Název a evidenční číslo Stavby: <b>Oprava mostu ev.č.1911-4 za Chrástem</b> Název stavebního objektu/provozního souboru (SO/PS): <b>Most ev.č.1911-4 (Most přes trať Zdice - Protivín u Březnice)</b>	Číslo SO/PS / / číslo Změny SO/PS: <b>201/1</b>	Číslo ZBV: <b>1</b>
----------------------------------------------------------------------------------------------------------------------------------------------------------------------------------------------------------------	-------------------------------------------------------	------------------------

## Změnový list

**o projednání ocenění soupisu prací a ceny stavebního objektu/provozního souboru (SO/PS)  
pro všechny skupiny - pro ZBV číslo: 1**

Objednatel:	STRABAG, a.s.	Obec:	Chrást, Horčápsko, Březnice	Kraj:	STŘEDOČESKÝ
Akce:	MOST EV. Č. 1911-4, ZA CHRÁSTEM			Datum	Stupeň
Část:	ČÁST 100 – ZALOŽENÍ			07/2018	RDS
Příloha:	PILOTY – TVAR A VÝZTUŽ			Souprava	Č. přílohy
					103

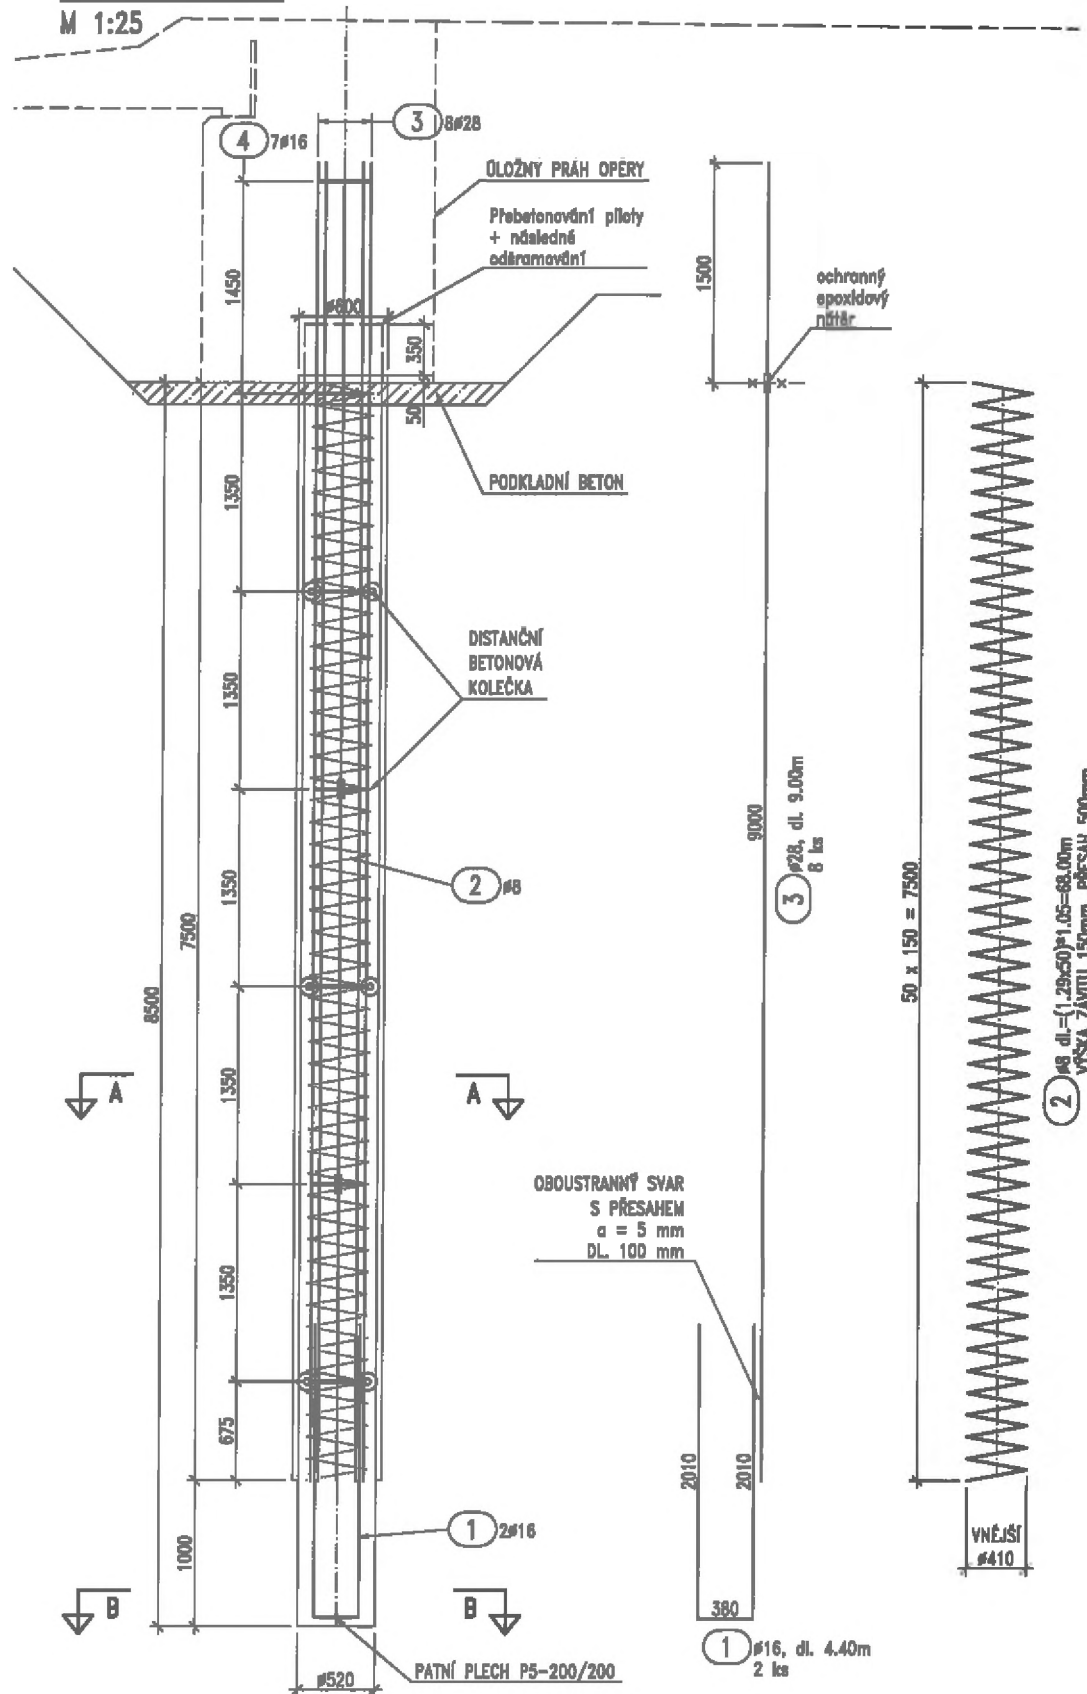
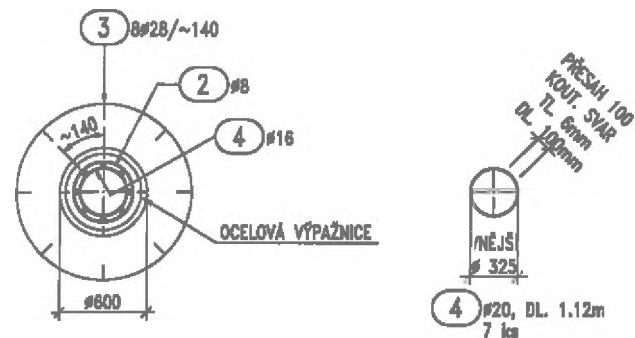
Změna řeší úpravy projektu v rámci dalšího stupně dokumentace - realizační dokumentace stavby (dále jen RDS)  
V rámci RDS navrhl zhotovitel změnu průměru a počtu pilot. Původně navržené piloty průměru 900 mm byly zaměněny za piloty průměru 600mm. Staticky tato varianta vyhoví.  
Z hlediska ekonomiky a technologie provádění je tato varianta výhodnější. Dále byly vynechány zkoušky pilot metodou CHA, každá pilota bude zkoušena metodou PIT.  
Návrh byl projednán na KD stavby a následně zapracován a schválen v rámci realizační dokumentace stavby.  
Jedná se o úpravy, které nahrazují původní řešení navržené v projektu pro stavební povolení.

Jedná se o tzv. záměnu položek, tj. o stavební práce, které představují srovnatelný druh materiálu a práce, cena materiálu a práce je ve vztahu k nahrazovaným položkám nižší, materiál nových položek je ve vztahu k nahrazovaným položkám kvalitativně stejný.

dle detailu 02 a výkr.č. 4 a 5 2,1*7,9*2*1,1=36,498 [A] v. x dl. x 2 opěry											
40	224324	PILOTY ZE ŽELEZOBETONU C25/30 piloty prům. 900 mm z betonu C 25/30-XA1 dle RDS (piloty průměr 600mm, výkres č.103) (3,14*0,30*0,30)*8,5*10=24,021 plocha x dl. x ks	M3	46,059	24,021	-22,038	5007,970	230 662,09	-110 365,64	0,00	120 296,45	-110 365,64	-47,85%
41	224365	VÝZTUŽ PILOT Z OCELI 10505 dle RDS 4,011 t (výkres č.103)	T	5,527	4,011	-1,516	25796,110	142 575,10	-39 106,90	0,00	103 468,20	-39 106,90	-27,43%
		VRTY PRO PILOTY TR. II D DO 1000MM vrtáno z úrovně základové spáry po vybourání stávajících opěr 80% ve tř. II, vč. zřízení a odstranění vrtacích šablon vyztužených KARI sítí, vč. odvozu vytěžené zeminy na skládku	M	60,800	0,000	-60,800	1511,400	91 893,12	-91 893,12	0,00	0,00	-91 893,12	-100,00%
		dle detailu 01 9,5*4*0,8=30,400 [A] opěra O1, dl. x ks x 80% 9,5*4*0,8=30,400 [B] opěra O4, dl. x ks x 80% Celkem: A+B=60,800 [C]

201	264528	VRTY PRO PILOTY TŘ V D DO 600MM 20% ve tř. V, dtto jako pol. 264228	M	0,000	17,000	17,000	7620,000	0,00	0,00	129 540,00	129 540,00	129 540,00	100,00%
		dle RDS (výkres č.102 a č.103) 8,5*5*0,2=8,500 [A] opěra O1, dl. x ks x 20% 8,5*5*0,2=8,500 [B] opěra O4, dl. x ks x 20% Celkem: A+B=17,000 [C]											
<b>Celkem</b>								<b>11 415 456,29</b>	<b>- 297 458,05</b>	<b>240 387,34</b>	<b>11 358 385,58</b>	<b>- 57 070,71</b>	<b>-0,50%</b>
